Si trasmette l'unita nota della Coldiretti Asti datata 8 ottobre 2009, avente per oggetto:  
"Osservazioni al progetto preliminare Tangenziale Sud Ovest - collegamento  
autostradale ASTI-CUNEO - Tronco II - Asti - Marene- Lotto 1 dir Tangenziale di  
Asti".

Oggetto: Osservazioni al progetto preliminare Tangenziale Sud Ovest - collegamento  
autostradale ASTI -CUNEO - Tronco II - Asti - Marene - lotto 1 Dir Tangenziale di Asti

**OSSERVAZIONI AL PROGETTO  
"LOTTO 1 DIR TANGENZIALE DI ASTI",  
COLLEGAMENTO AUTOSTRADALE ASTI-CUNEO.  
*OSSERVAZIONI DI CARATTERE IDROGEOLOGICO***

Fig. 1: confronto tra elaborati idrogeologici

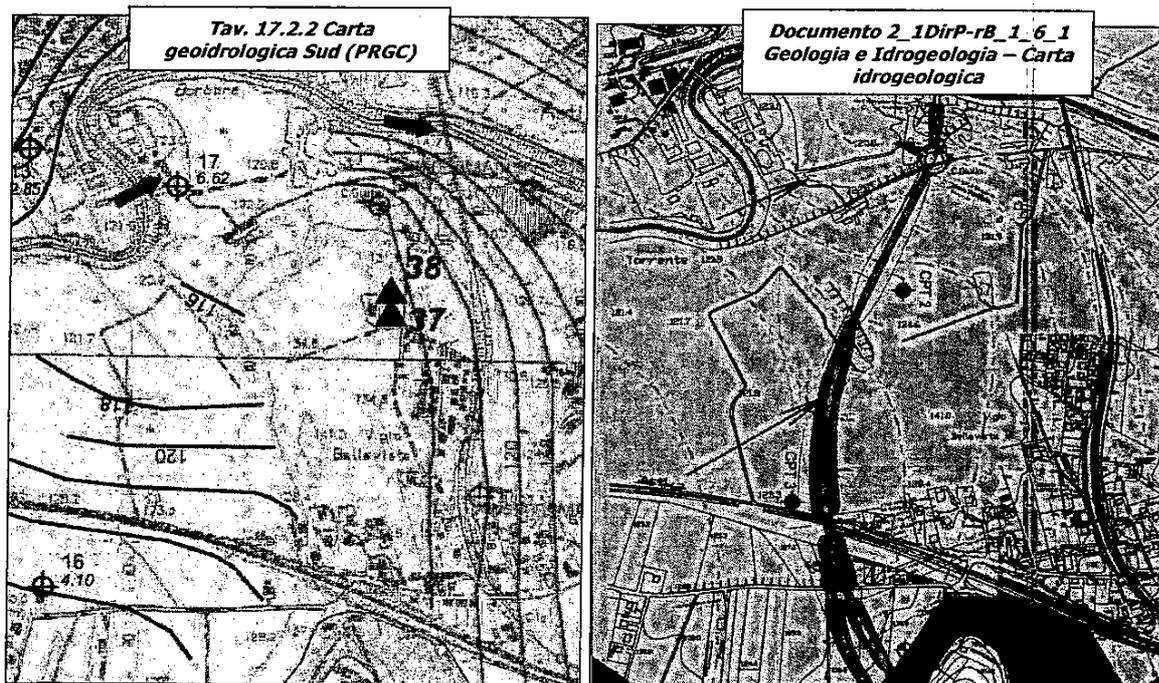
Vista la palese ammissione sulla scarsità di dati e informazioni idrogeologiche a disposizione, lo scrivente segnala che esiste quale riferimento bibliografico specifico un corposo e dettagliato lavoro<sup>8</sup> che non pare essere stato consultato in questa fase di progettazione. In esso sono disponibili, tra le altre cose, enormi quantità di dati piezometrici rilevati in diverse campagne di misure su diverse decine di pozzi che certamente rappresentano una mole di informazioni quali-quantitative di carattere idrogeologico. Aggiungasi, inoltre, gli elaborati geologici allegati alla Variante Strutturale di Adeguamento al Piano Stralcio per l'Assetto Idrogeologico (P.A.I.) del P.R.G.C di Asti (che si dice aver consultato), redatte dal Dott. Geol. Felicità Deriu e conformi alle indicazioni della Circ. 7/LAP. Tra tali elaborati del P.R.G.C di Asti non si può non confrontare la **Tav. 17.2.2 Carta geoidrologica Sud** con il **Documento 2\_1DirP-rB\_1\_6\_1 Geologia e Idrogeologia – Carta idrogeologica (Fig. 1)**: dal confronto delle due emerge non solo una evidente differenza nella ricostruzione dell'andamento piezometrico, ma anche la difficoltà della ricostruzione idrogeologica dei settori compresi tra l'imbocco Nord della Galleria S. Pietro e il Fiume Bobore con le (due) sole (insufficienti) indagini sulla falda ("A supporto della Progettazione Preliminare del Lotto 1 Dir, in corrispondenza della galleria artificiale Bellavista, è stata eseguita una prova penetrometrica statica tipo CPT, spinta fino a 14.80 m di profondità, denominata CPT2. Inoltre, sono stati eseguiti due sondaggi a carotaggio continuo spinti fino alla profondità di 25 m dal p.c., denominati S2 ed S3 nei tratti precedente e seguente l'opera, ad una distanza di qualche centinaio di metri, che hanno permesso di definire dell'assetto geologico-stratigrafico dell'area")<sup>9</sup> con evidente incertezza dei dati ottenuti.

I Sondaggi **S2** e **S3** distano in linea d'aria circa 1,2 km: non si ritengono sufficienti due dati piezometrici così distanti per la ricostruzione dettagliata dell'andamento della falda tali da portare gli autori a concludere che "L'intero tracciato della galleria interessa esclusivamente la formazione dei depositi alluvionali attuali e recenti, che sono sede di falda acquifera, avente superficie libera posta a una profondità di circa 6-7 m dalla Q.P. stradale e pertanto non interferente né con l'opera né con gli scavi di sbancamento necessari per la sua realizzazione"<sup>10</sup> e che vi è "assenza di acqua di falda sia in fase esecutiva che di esercizio" e "assenza di interferenze sia con la falda idrica che con preesistenze superficiali"<sup>11</sup>.

Tali affermazioni (riguardanti la Galleria artificiale Bellavista) non solo non sono supportate da indagini in sito né da sopralluoghi e rilevamento di terreno, ma risultano totalmente errate vista la presenza di acque sorgive, laghetti e pozzi che testimoniano la presenza di una falda utilizzata e sfruttata non solo ad uso domestico ma anche per attività di irrigazione di aree ad alto e pregiato contenuto botanico (per i cui dettagli di interesse si rimanda alle specifiche osservazioni dei proprietari<sup>12</sup>); ne consegue non solo un'inevitabile danneggiamento e compromissione, ma anche una sua interferenza con l'opera stessa.

Fig. 2: confronto tra elaborati idrogeologici

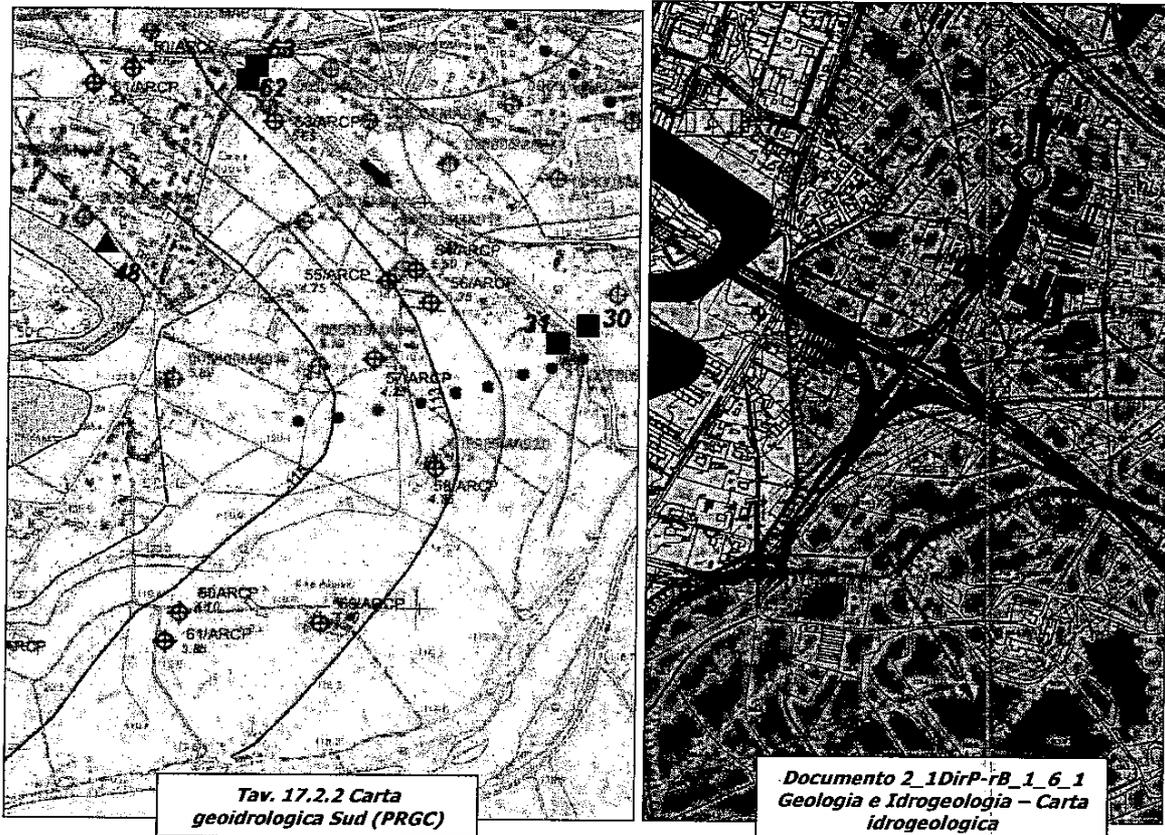
Analogo discorso, relativamente alla ricostruzione dell'andamento della falda tramite pochi dati, dicasi per il settore a Sud della Galleria San Pietro (**Fig. 2**). In questo caso non si può non considerare la modestissima soggiacenza della falda, che nel caso di realizzazione del progetto subirà necessariamente modificazioni, al momento imprevedibili. Tutte le attività agricole a sud della Collina di San Pietro che attualmente fondano la loro sussistenza sulla falda ivi presente subiranno, sia durante i lavori, sia ad essi conclusi, verosimilmente ingenti danni dalla conseguente deviazione delle linee di deflusso sotterraneo.
